CTP Architectes Ordre des Architectes LR° S01312								
COMPTE RENDU N° 7							PV	
			Date de la visite :		Lundi 03/04/2023		7	
P1			Maître d'ouvrage : PALAVAS-LES-FLOTS					00
			Adresse : 16 Boulevard Maréchal Joffre 34250 PALAVAS-LES-FLOTS					
			Opération : REHABILITATION DE LA CAPITAINERIE Adresse : Port de plaisance de Palavas-les-Flots Marché n° : 23POR01					
Maîtrise d'Ouvrage :			MAIL	TELEPHONE	* Diffusion			
Représenté par :			Mr Rolland	dgs@palavaslesflots.com	06 48 54 88 62	x	CONVOCATION n° 8	Abs* n° 8
Dir.° Services Techniques :			M. Pagel Grechi	directeur.port@palavaslesflots.com	06 22 56 83 26	x		
AMO :			Mr Gallego	c-energia@orange.fr	06 11 02 37 79	x		
Maître de Port :			Mr Merles	maitredeport1@palavaslesflots.com	06 09 27 31 87	x		
Dir.° Services Techniques :			Mme Olivier	audrey.olivier@palavaslesflots.com	06 43 49 95 04	x		
Service Marché :			Mme Reynes	marches.publics@palavaslesflots.com		x

COMPTE RENDU N° 7

▼ 01

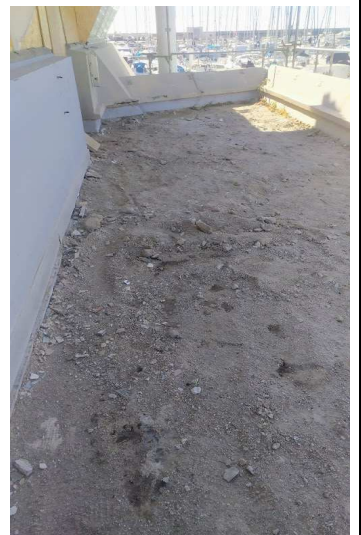
15	• ENT. CAMBORDE Contact : abosc.ce34@gmail.com		LOT 06 CVC Diffusion ☒
16	1 - Reprise et protection des gaines calorifuges à finaliser		
17	[Cf. Photos 01 ci-après]		
18	• ENTREPRISE EDISON Contact : b.breton@edison-energies.com		LOT 11 PHOTOVOLT. Diffusion ☒
19	1 - Remplacement LESTAGE		
20	2 - FOURNIR coordonnées du responsable informatique de la mairie.		
21	► LOT VRD / BET SEIRI		MARCHE n° 22POR35
22	• RAPPEL : Demande d'identification des fourreaux VRD en attente.		
23	<u>Localisation</u> : Devant GT / RDC		
24	• BORDURE T2 —————→		
25	Jointoiement d'onglet à reprendre		
26	• RETRO-PLANNING		
27	FOURNIR planning de tâches pour la mise en œuvre du parvis capitainerie

01	Relevé d'étanchéité à redécouper suivant PROJET
02	MODIFICATION pour passage de gaine VMC Ø250 mm en remplacement grille à ventelles
03	REPRISE Garde corps sur palier R+1 / Faire proposition [Fr-Alu]
04	DEMOLITION Terrasse R+1 à FINALISER pour réception étancheur
05	OCCULTATION après dépose menuiseries / Niv. R+1
06	IDEM 05 + PROTECTION DU SOL à Finaliser
